改善箇所説明図

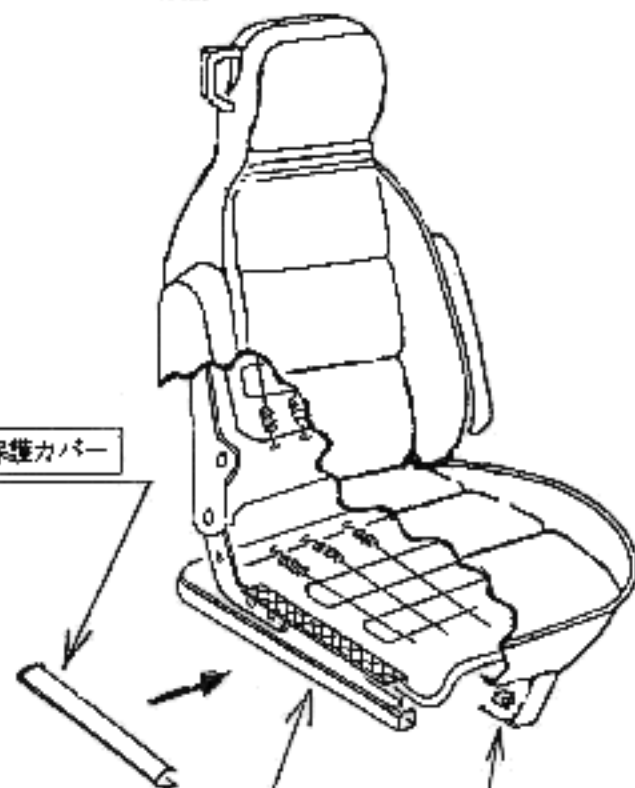
基準不適合発生箇所

衝突等による衝撃を受けた際、
当該座席フレームとシートベルトが
干渉し損傷するおそれがある。

改善方法

座席フレームの  部分に
炭素製の保護カバーを取付ける。

識別：
ボルト頭部に
白ペイント塗布
